## 改善箇所説明図

### 基準不適合発生箇所

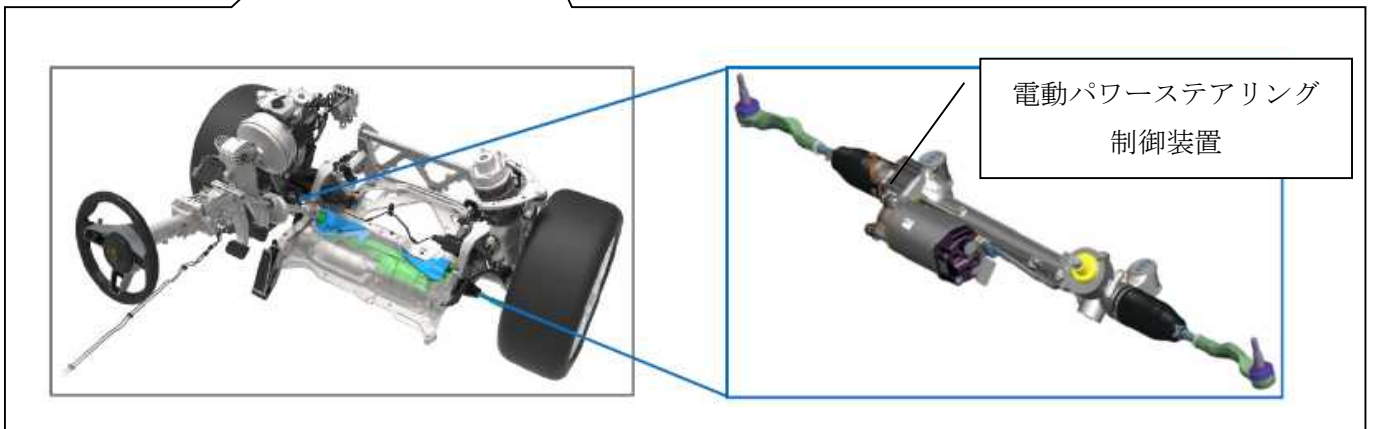
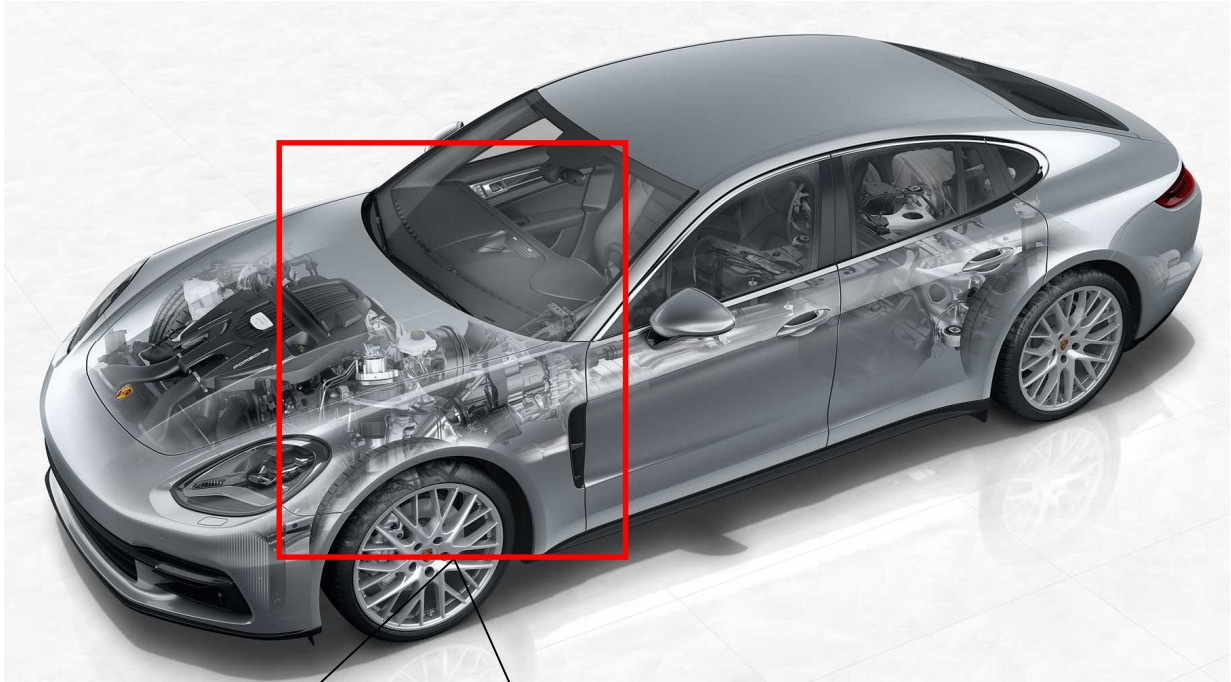
電動パワーステアリング制御装置において、プログラムが不適切なため、運転中に操舵補助力が失われることがある。そのため、操舵力が増大するおそれがある。

全車両、電動パワーステアリング制御装置の制御プログラムを対策プログラムに書き換える。

識別： 改善済車両には車台番号打刻の左側に黄色ペイントを塗布する。
